Våning 3, 699 kvm

TORKHUSET 1  
STOCKHOLM PROJNR 6490

PLAN 4, VÅN 3TR  
TRAPPHUS C  
BRANDRITNING

CAD-UNDERLAG	DATUM	SKALA	NUMER	REV
A	2010-01-20	A1+ 1:100	A-40.1-T1104	
AH	2009-09-24	A3+ 1:200		
K				
V				
W				
E

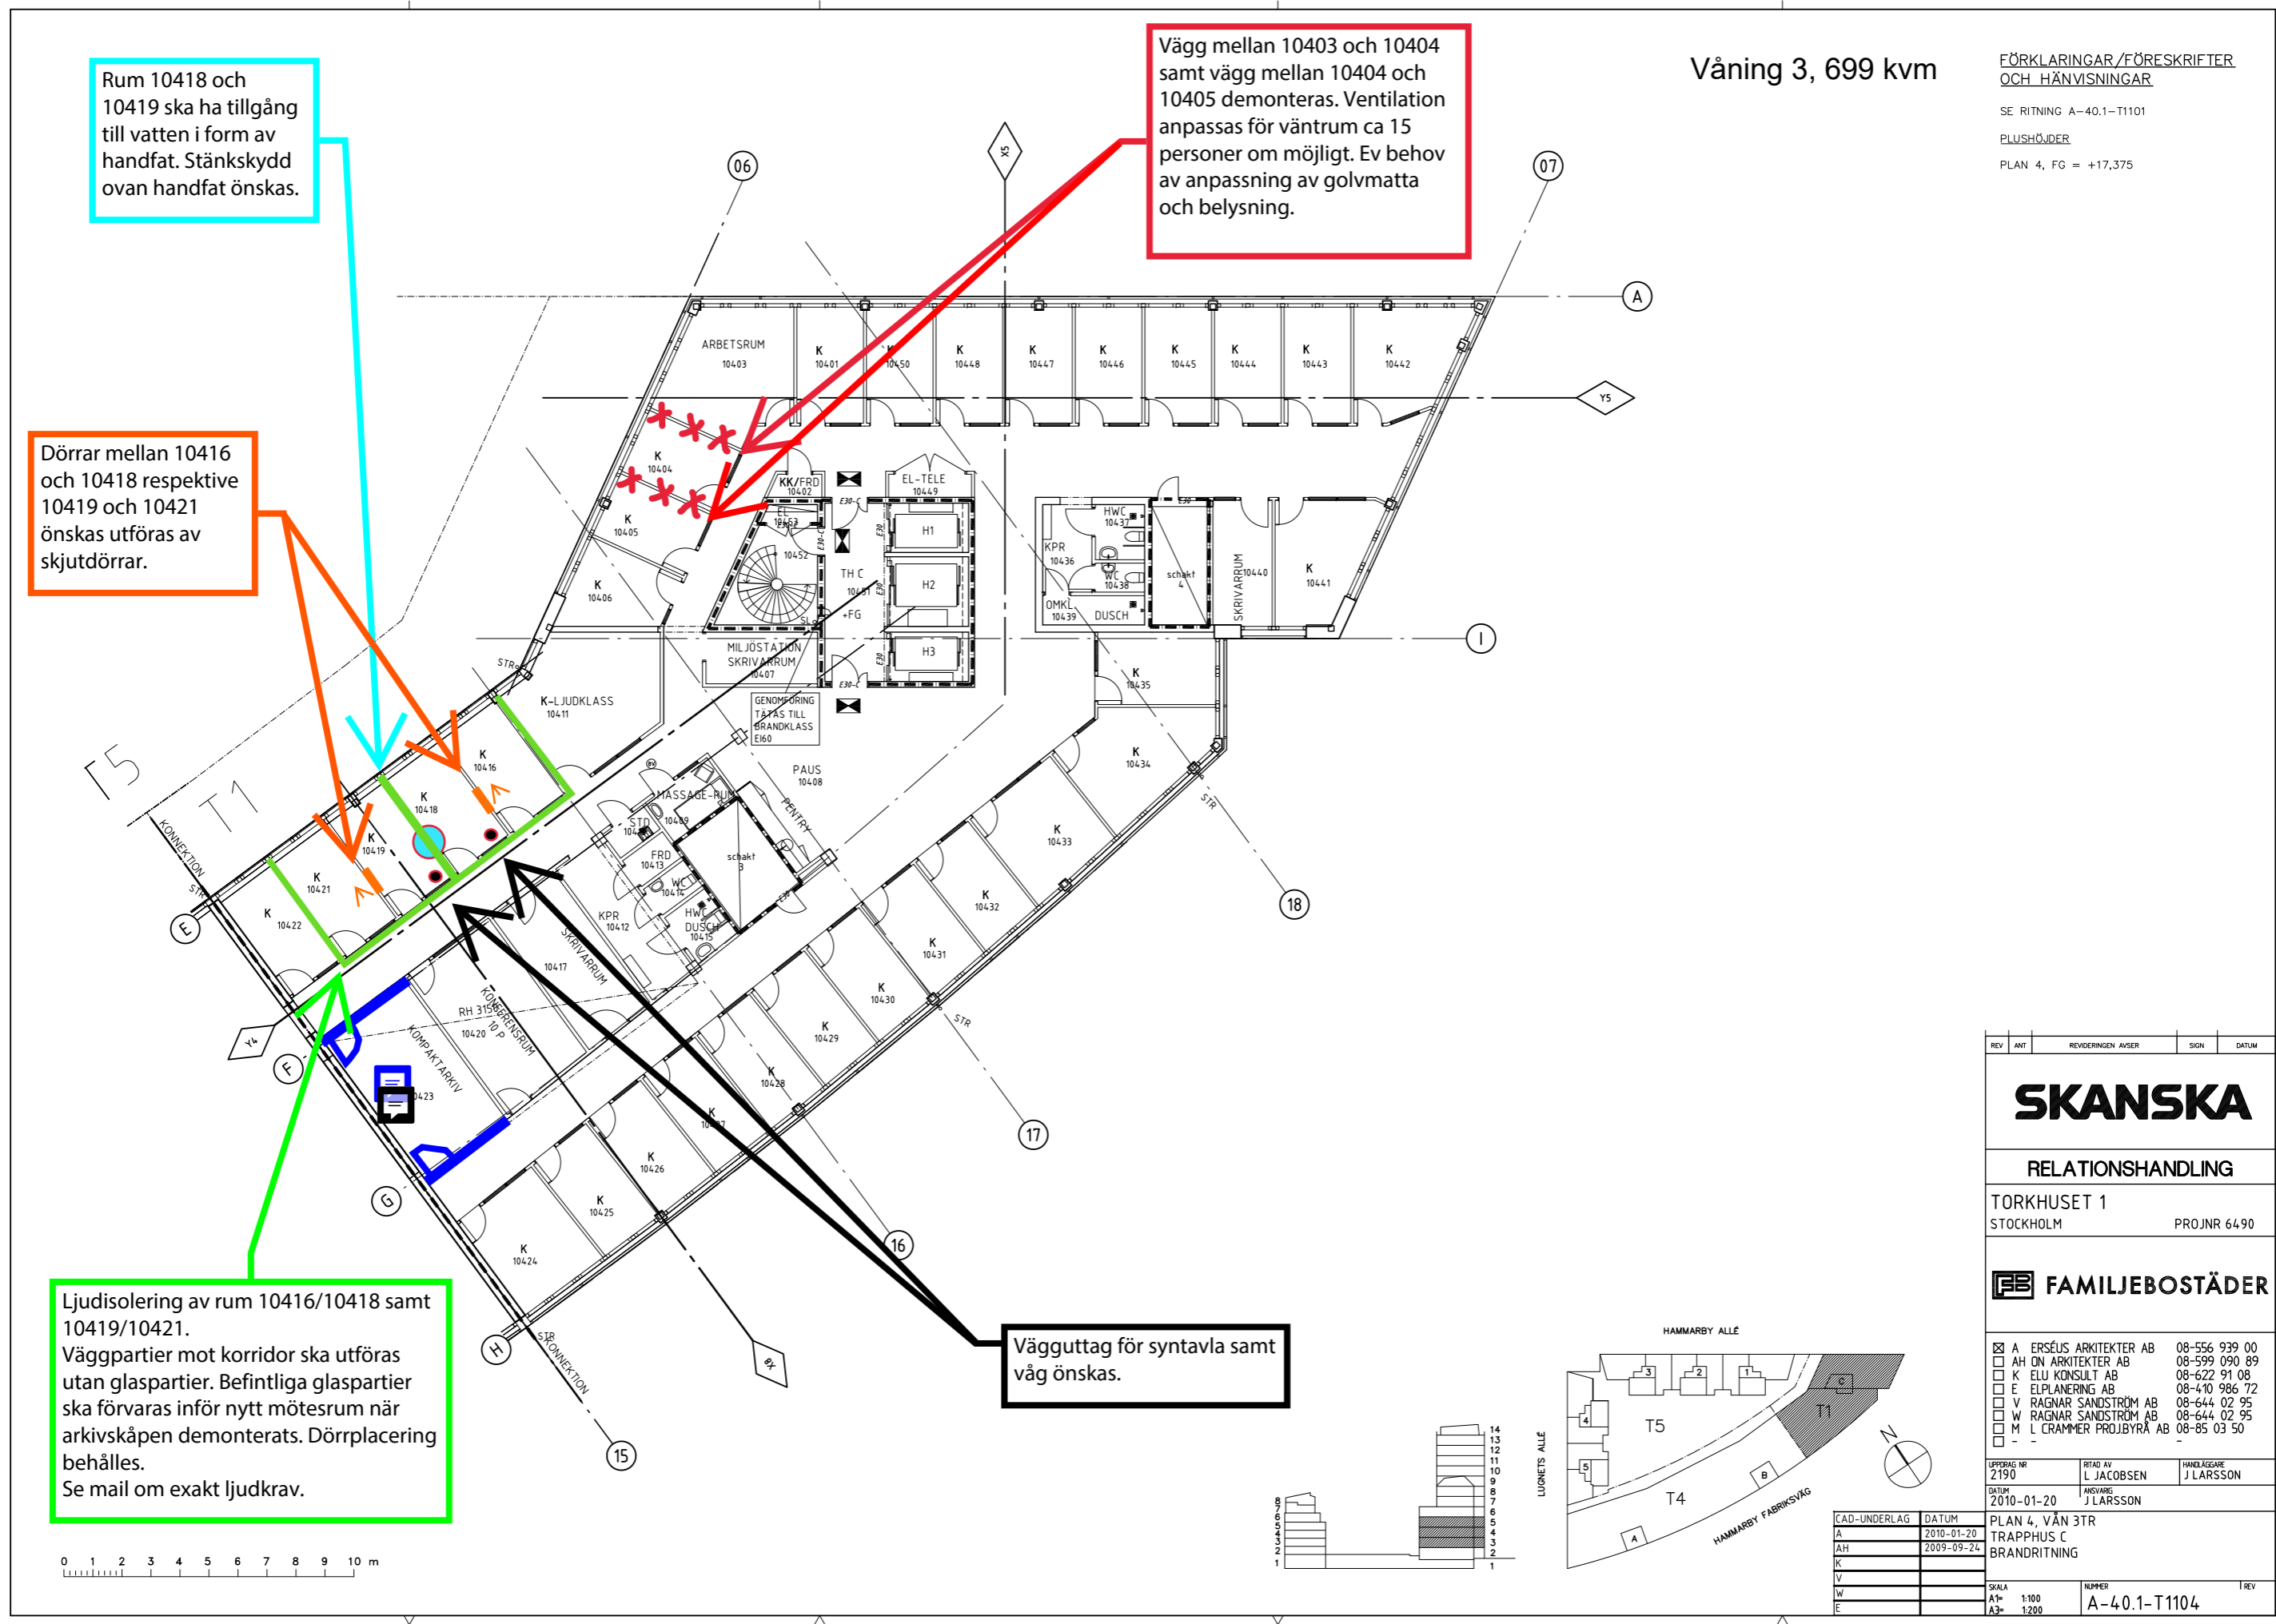
Rum 10418 och 10419 ska ha tillgång till vatten i form av handfat. Stänkskydd ovan handfat önskas.

Vägg mellan 10403 och 10404 samt vägg mellan 10404 och 10405 demonteras. Ventilation anpassas för väntrum ca 15 personer om möjligt. Ev behov av anpassning av golvmatta och belysning.

Dörrar mellan 10416 och 10418 respektive 10419 och 10421 önskas utföras av skjuddörrar.

Ljudisolering av rum 10416/10418 samt 10419/10421. Väggbartier mot korridor ska utföras utan glaspartier. Befintliga glaspartier ska förvaras inför nytt mötesrum när arkivskåpen demonterats. Dörrplacering behålles. Se mail om exakt ljudkrav.

Vägguttag för syntavla samt våg önskas.
